**RELATÓRIO DE FISCALIZAÇÃO TÉCNICA DOS SISTEMAS DE ÁGUA E
ESGOTO DO MUNICÍPIO DE
SALTINHO**

**PRESTADOR: SECRETARIA MUNICIPAL DE PROJETOS E OBRAS, SERVIÇOS
PÚBLICOS E SANEAMENTO BÁSICO**

Relatório R1 - Diagnóstico

Americana, Junho de 2015

6.1.3.1 Captação Subterrânea – Poço Profundo nº 01

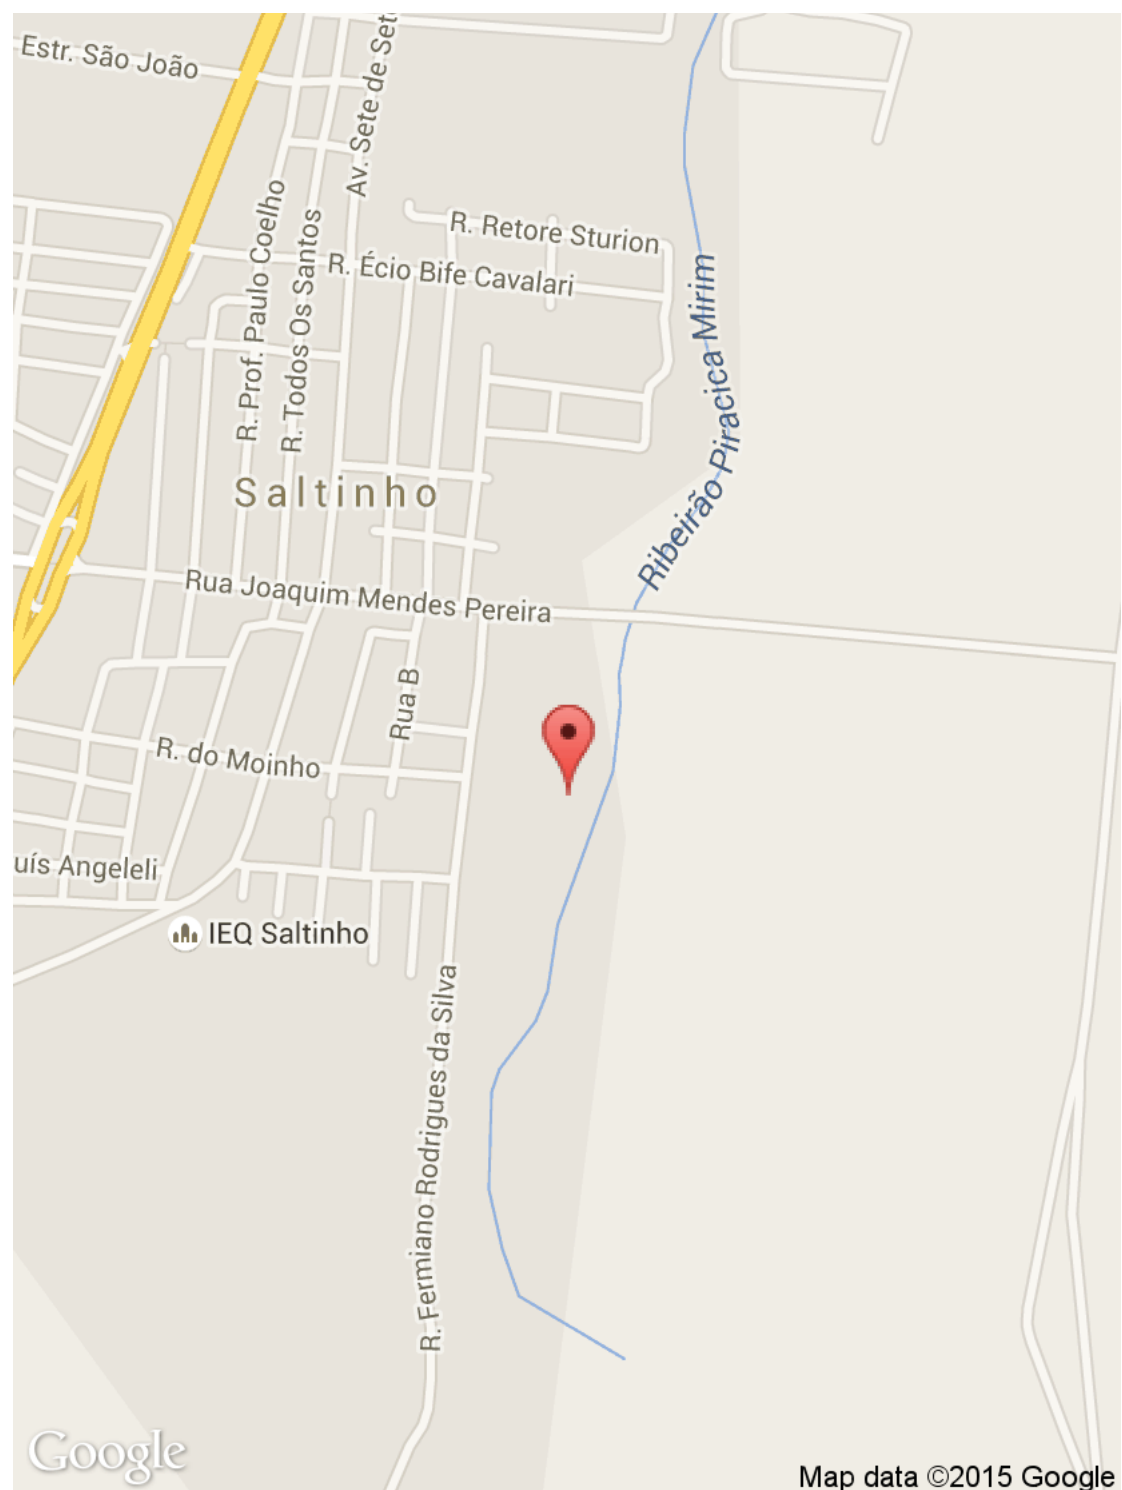
Informações complementares: O poço profundo não está devidamente cercado e não há placa de identificação do mesmo, além de não ter conjunto moto-bomba reserva em estoque. Segundo informações, não outorga para captação da água subterrânea.

Providências Necessárias	
Imediatas	Nenhuma
Médio Prazo	Cercar devidamente a área
	Ter um conjunto moto-bomba reserva em estoque
	Regularizar as outorgas da captação subterrânea
Longo Prazo	Nenhuma

6.1.3.4 Captação Subterrânea – Poço Profundo nº 04

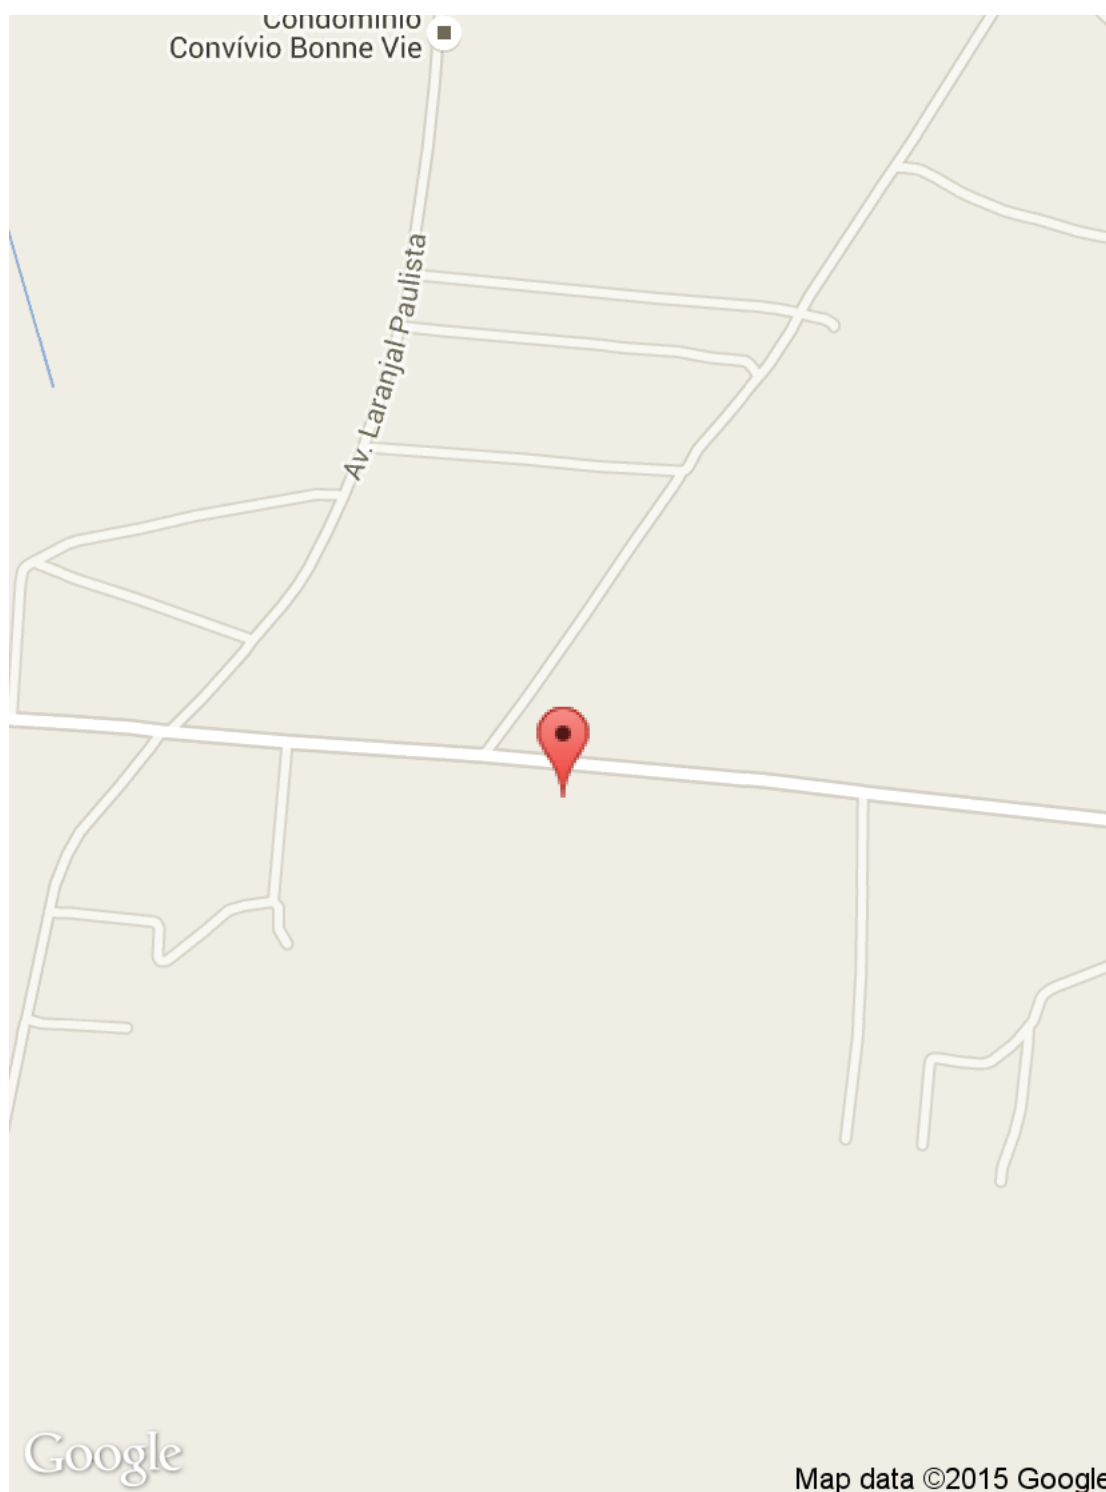
Informações complementares: Não há válvula de retenção, pois a distância e a altura manométrica são pequenas. A área não está devidamente cercada e não há placa de identificação do local.

Providências Necessárias	
Imediatas	Nenhuma
Médio Prazo	Cercar devidamente a área;
	Ter um conjunto moto-bomba reserva em estoque;
	Regularizar as outorgas da captação subterrânea.
Longo Prazo	Nenhuma

6.1.3.5 Captação Subterrânea – Poço Profundo nº 05

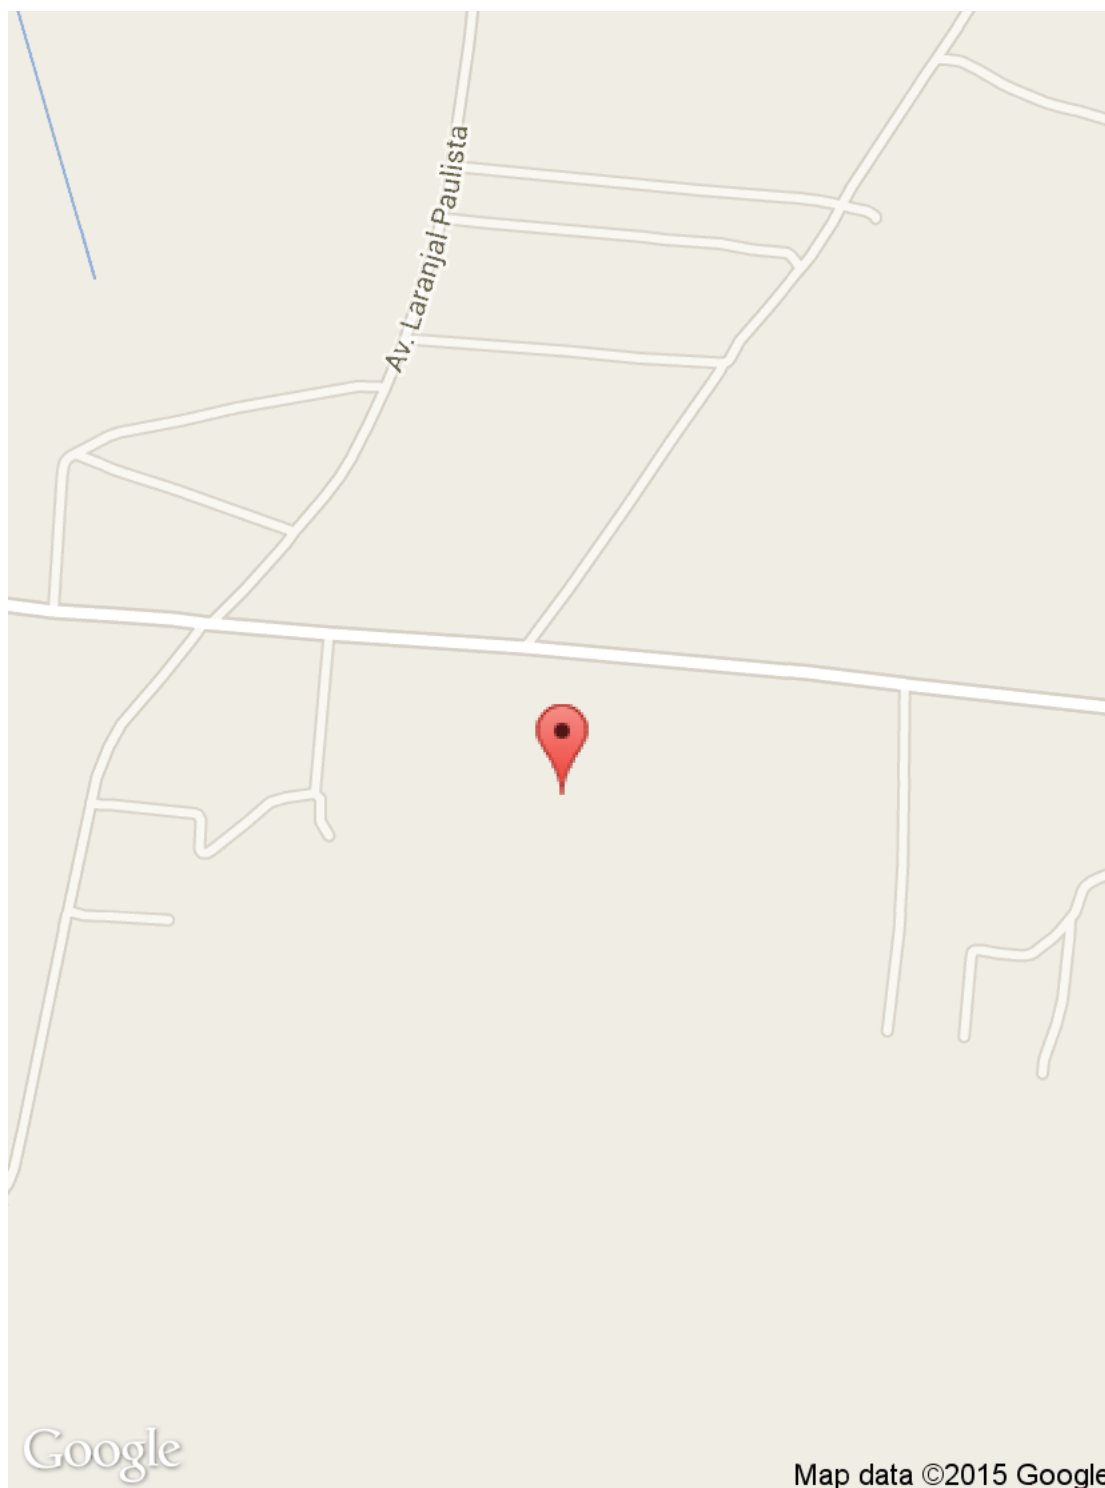
Informações complementares: Segundo informações, o Poço Profundo nº 05 está interditado, porém poderá ser liberado após os resultados das futuras análises químicas da água e outorga. A área não está devidamente cercada e não há placa de identificação do local.

Providências Necessárias	
Imediatas	Nenhuma
Médio Prazo	Cercar devidamente a área;
	Ter um conjunto moto-bomba reserva em estoque;
	Regularizar as outorgas da captação subterrânea.
Longo Prazo	Nenhuma
